### **Lausunto kaavan valmisteluaineistosta, Asemakaava, Lahti, Kytölä III, A-2745**

asemakaava ja asemakaavamuutos A-2745

Kytölä III, Kytölä

**Pelastuslaitoksen lausunto asemakaava ja asemakaavamuutos A-2745 (Kytölä III, Kytölä)**

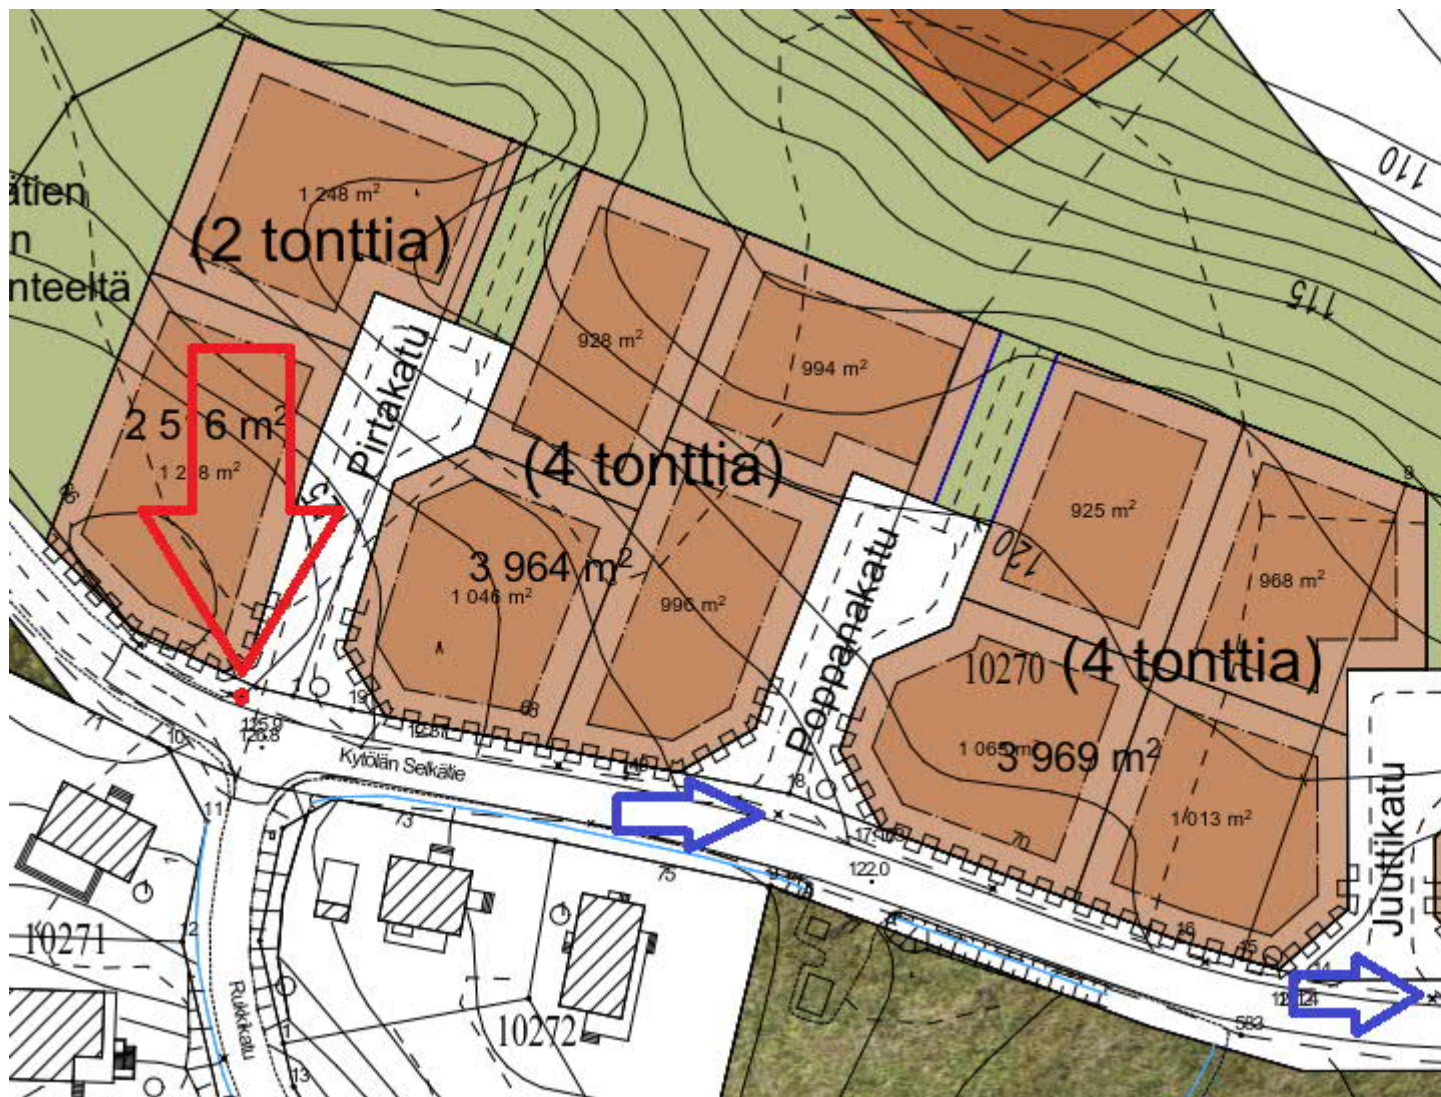
Nojoo, heti tuli pieni huomio. Tuossa Kytölään selkätien ja tulevan Pirtakadun risteyksessä on jakokaappi, joka on vaarassa jäädä Pirtakadun alle. Alla olevassa kuvassa punaisella pisteellä, taitaa se kuitenkin mahtua, kun tuossa kohtaa katkaistaan Kytölään selkätien ajoneuvoliikenne?

Poppana- ja Juuttikatujen kohdille jää risteyksiin valaisimet (alla merkattu sinisellä nuolella), mutta ne ovat helpommin siirrettävissä.
